Mankamenty przejść dla pieszych na drogach krajowych w zarządzie Generalnej Dyrekcji Dróg Krajowych i Autostrad

Monika Bielewska

Audytorka Bezpieczeństwa Ruchu Drogowego

Warszawa, lipiec 2020 r.

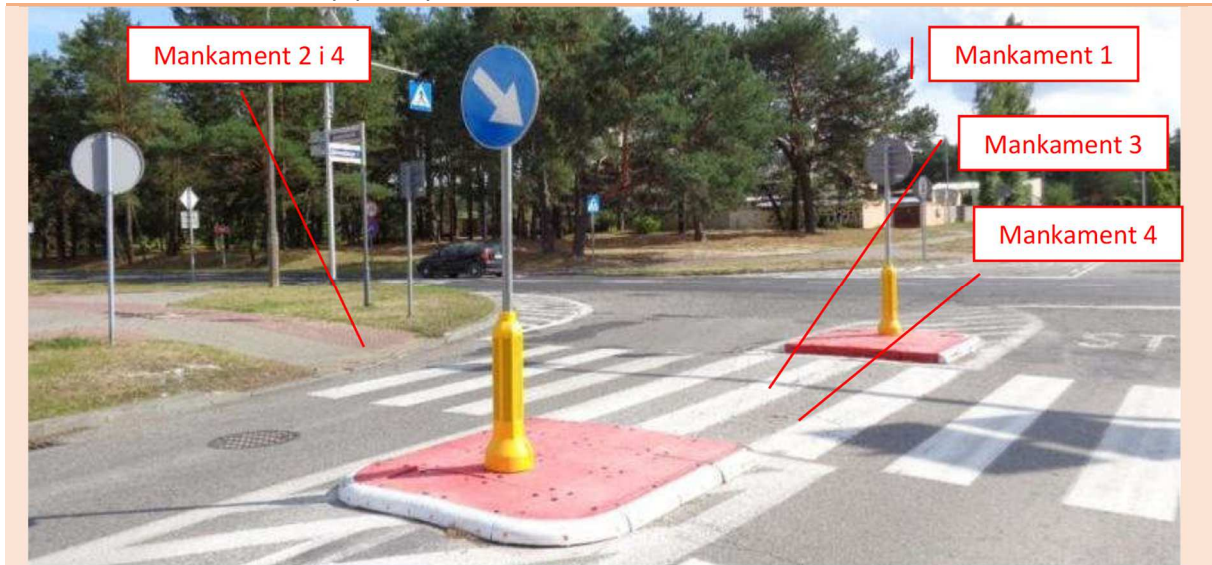
1. Niewidoczne oznakowanie pionowe - pylon U-5b zespólny ze znakiem C-9.
2. Brak płytek ostrzegawczych dla niewidomych i niedowidzących, także na wyspie azylu.
3. Brak oświetlenia przejścia dla pieszych.

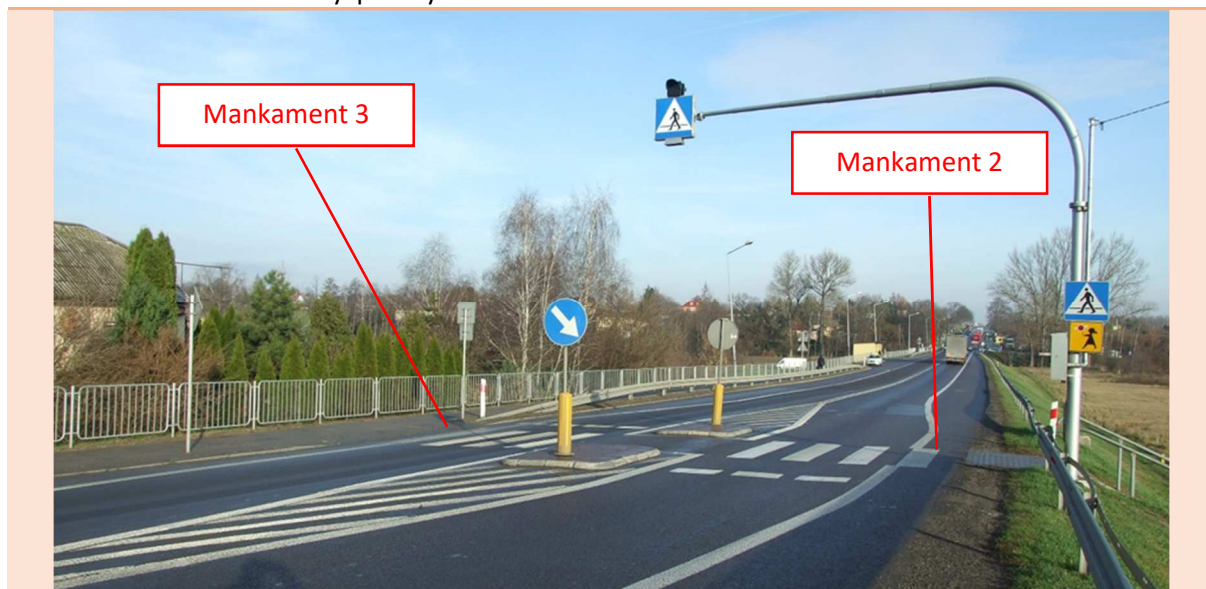
1. Brak oświetlenia przejścia,
2. Linie oznakowanie poziomego nachodzą na siebie.
3. Brak płytek ostrzegawczych dla niewidomych i niedowidzących, także na wyspie azylu.
4. Brak znaku D-6 nad jezdnią.

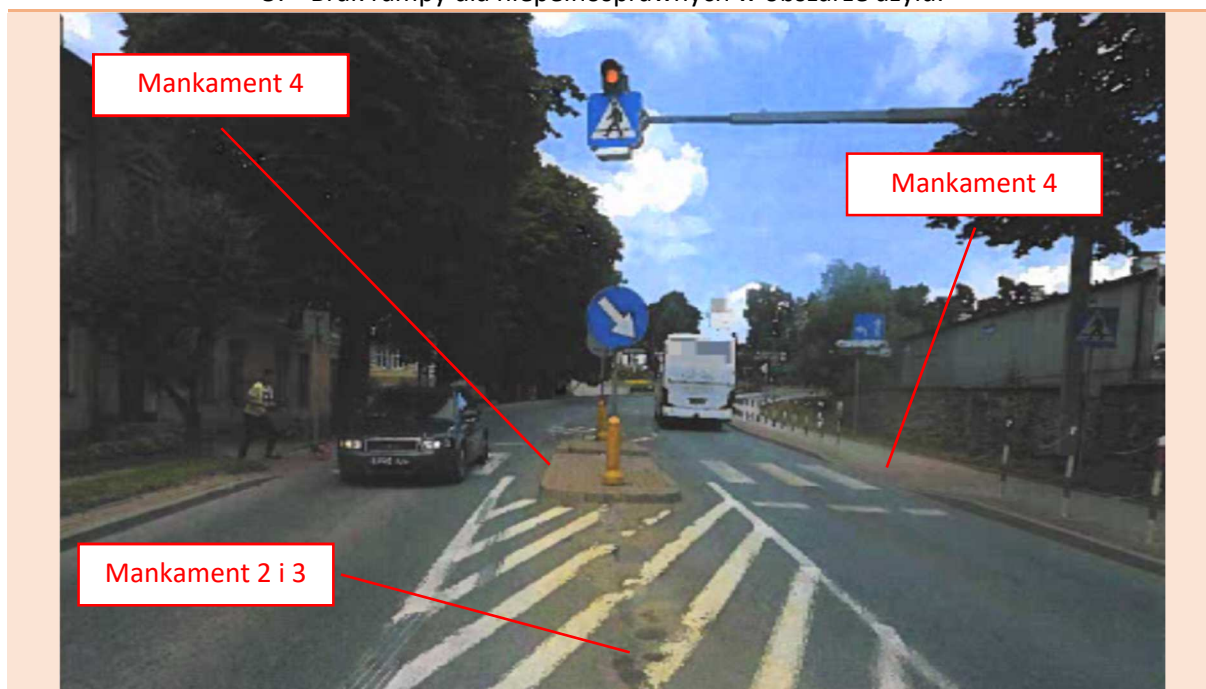
1. Brak oświetlenia przejścia,
2. Powierzchnia wyłączona z ruchu P-21 w złym stanie, przez co może być źle widoczna.
3. Ślady po stojącej wodzie w obrębie powierzchni P-21.
4. Brak płytek ostrzegawczych dla niewidomych i niedowidzących, także na wyspie azylu.
5. Brak rampy dla niepełnosprawnych w obszarze azylu.

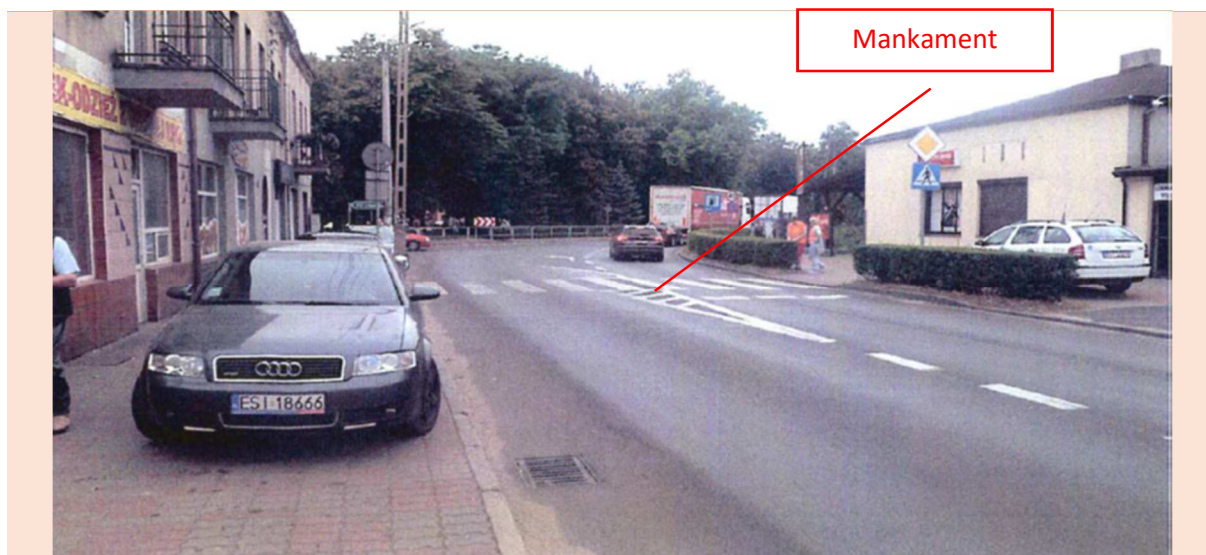
1. Powierzchnia wyłączona z ruchu nie chroni pieszego.
2. Brak możliwości ustawienia oznakowania pionowego i urządzeń BRD.
3. Przejście dla pieszych jest zbyt długie.
4. Brak oświetlenia przejścia dla pieszych.
5. Ograniczona widoczność (przejście dla pieszych zlokalizowane za łukiem poziomym).

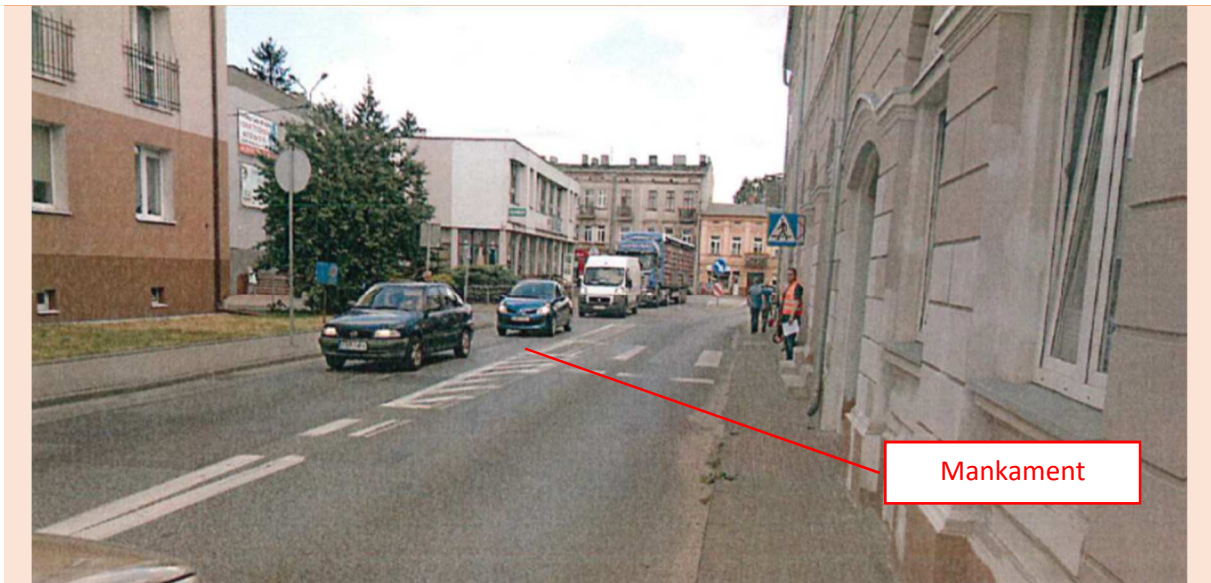
1. Powierzchnia wyłączona z ruchu nie chroni pieszego.
2. Brak możliwości ustawienia oznakowania pionowego i urządzeń BRD.
3. Powierzchnia wyłączona z ruchu o nieefektywnej szerokości, stwarzającej zagrożenie dla pieszego, który zatrzyma się na niej, w szczególności dla osób z wózkiem dziecięcym, osób niepełnosprawnych, osób starszych z wózkiem na zakupy itp.
4. Przejście dla pieszych jest zbyt długie.
5. Powierzchnia wyłączona z ruchu w złym stanie technicznym, niewidoczna.
6. Brak oświetlenia przejścia dla pieszych.

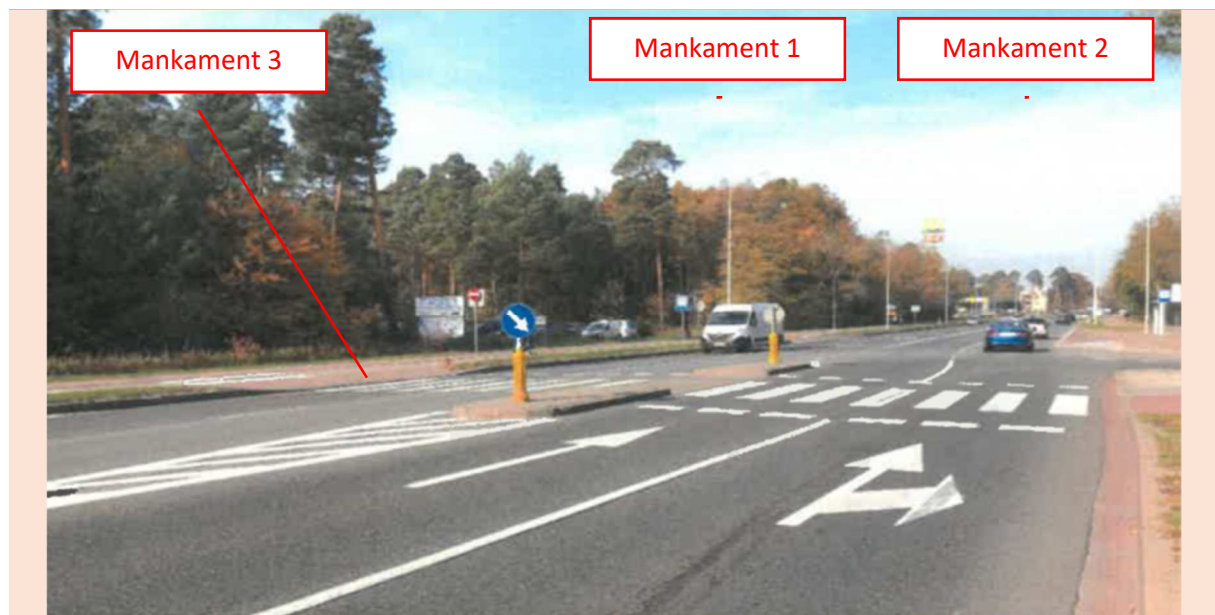
1. Brak znaków D-6 na wysięgniku nad jezdnią.

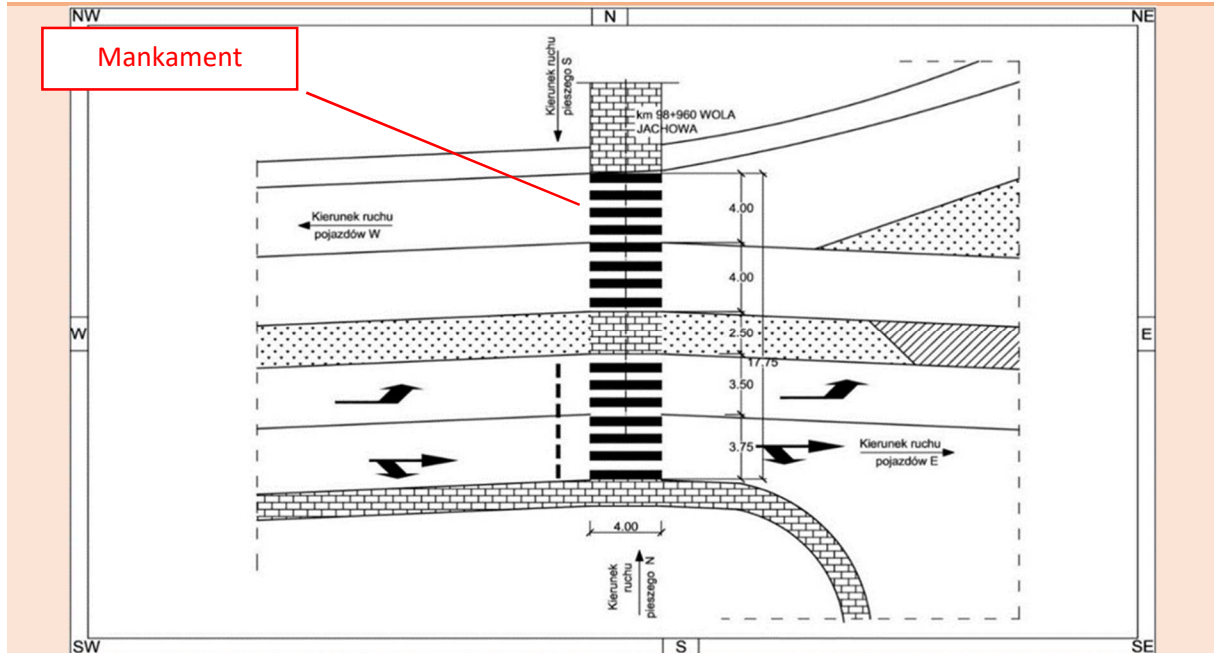
Przejście zlokalizowane w miejscu, gdzie pojawia się dodatkowy pas ruchu dla relacji w lewo. Przejście wydłuża się, funkcjonuje jak przejście przez dwa pasy ruchu w jednym kierunku.

Przejście zlokalizowane w miejscu, gdzie zanika pas ruchu. Przejście wydłuża się, funkcjonuje jak przejście przez dwa pasy ruchu w jednym kierunku. Zagrożenie najechania na pieszego przez pojazd skręcający w prawo z dużą prędkością, przy niekorzystnych warunkach widoczności (przejście zlokalizowane jest po wewnętrznej stronie łuku poziomego).

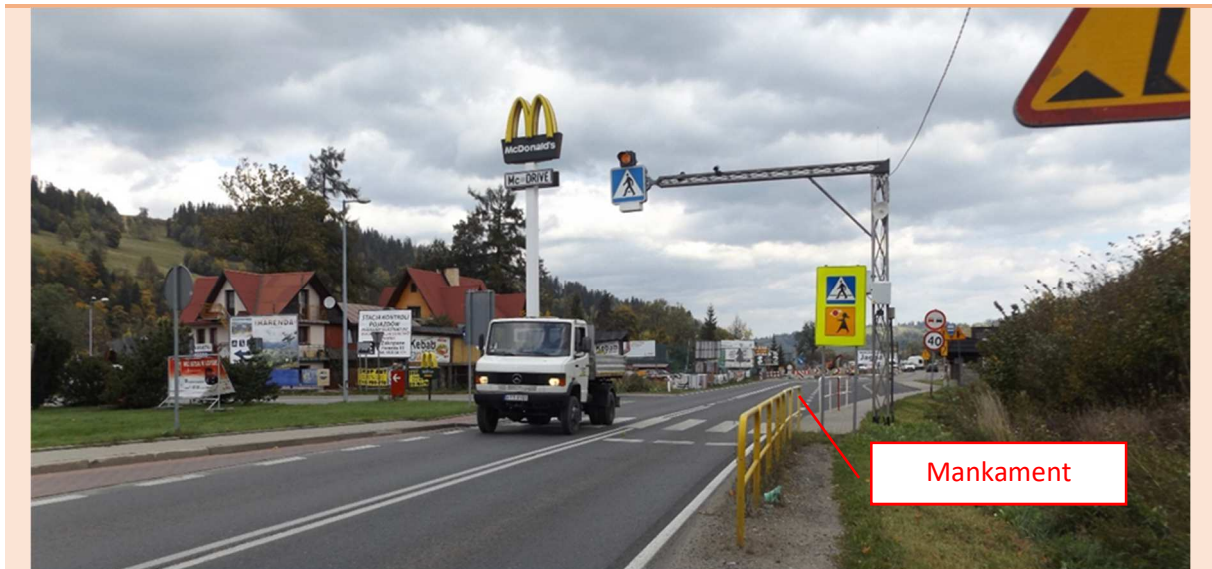
Pieszy, szczególnie dziecko, nie jest widoczny. Kierowca nie ma szans na reakcję i dostosowanie prędkości do sytuacji, do decyzji pieszego o wkroczeniu na jezdnię.

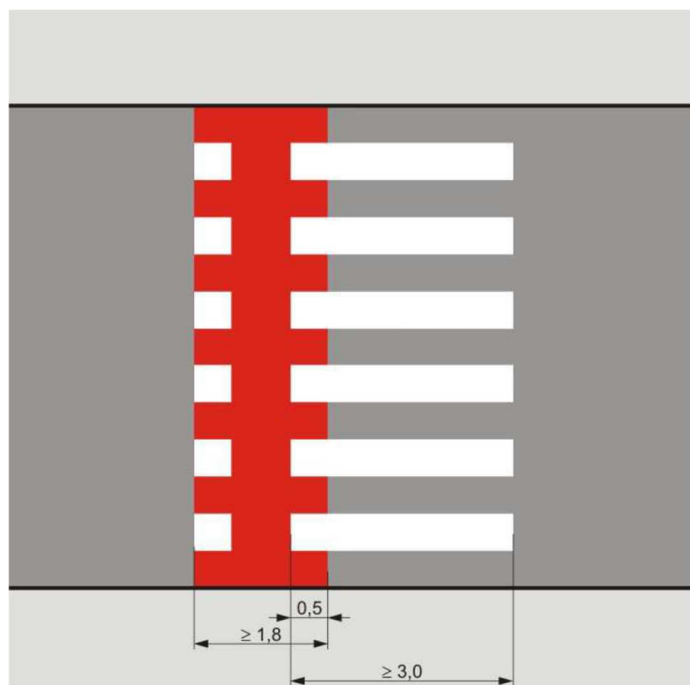
1. Przejazd rowerowy zlokalizowany od strony wlotu skrzyżowania, nie od strony tarczy skrzyżowania.
2. Strefa akumulacji jest zbyt mała. Nie pozwala na bezpieczne zatrzymanie się pojazdu przed przejazdem rowerowym/przejściem dla pieszych.

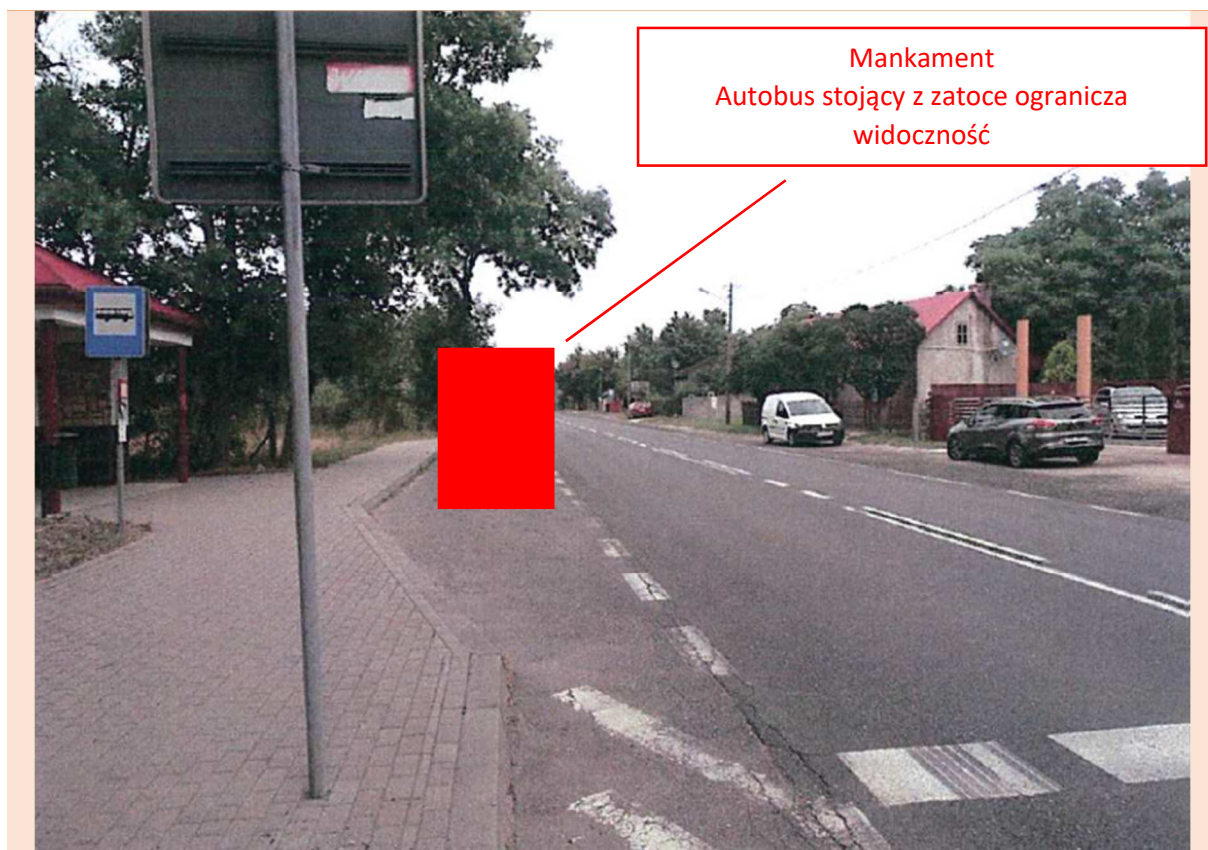
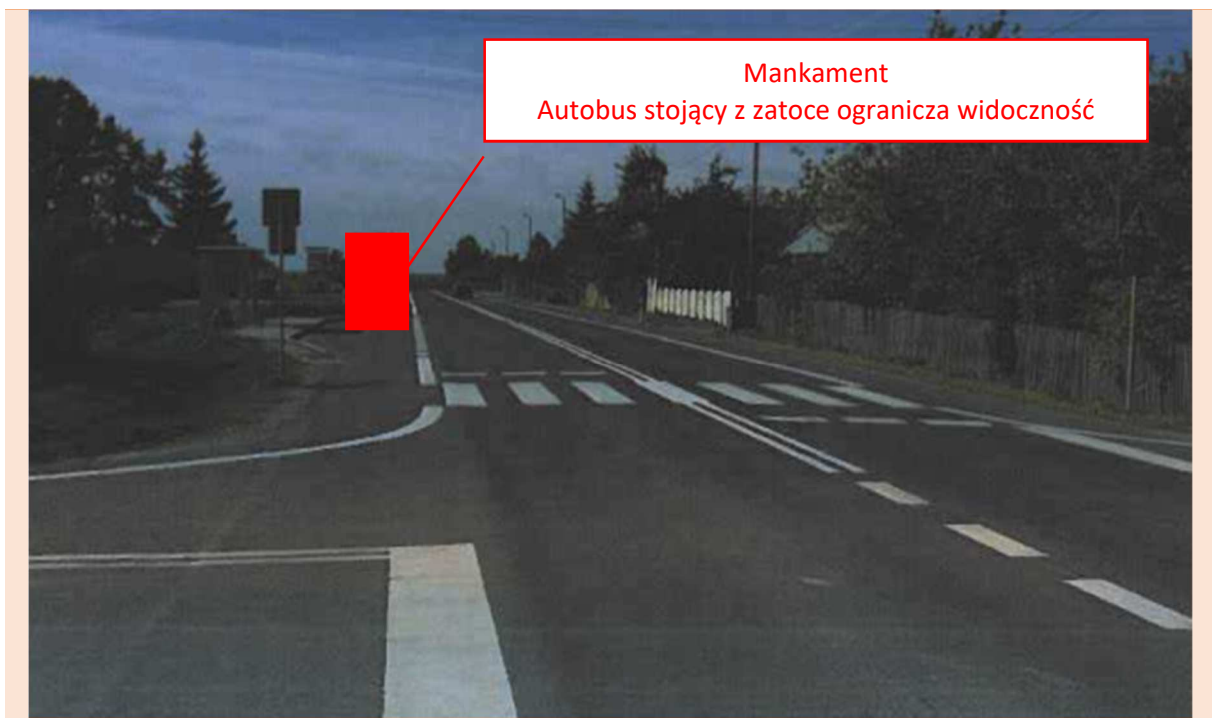
Lokalizacja zatoki autobusowej przed przejściem dla pieszych. Pieszy wychodzi na przejście dla pieszych za autobusu. Pieszy nie widzi zbliżającego się pojazdu, kierowca nie widzi pieszego wchodzącego na jezdnię lub czekającego na możliwość przejścia.

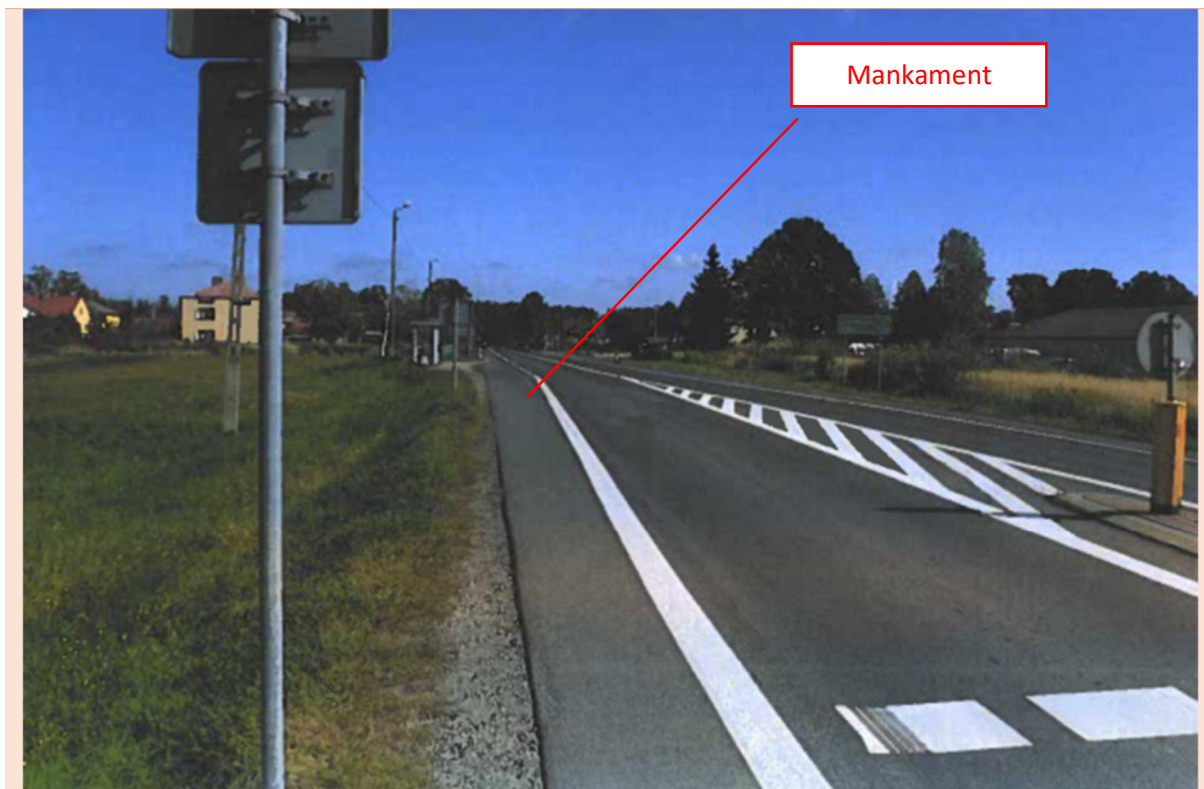
Lokalizacja przystanku autobusowego na pasie ruchu za przejściem dla pieszych w bezpośrednim sąsiedztwie przejścia. Pieszy nie widzi zbliżającego się pojazdu, kierowca nie widzi pieszego wchodzącego na jezdnię lub czekającego na możliwość przejścia.
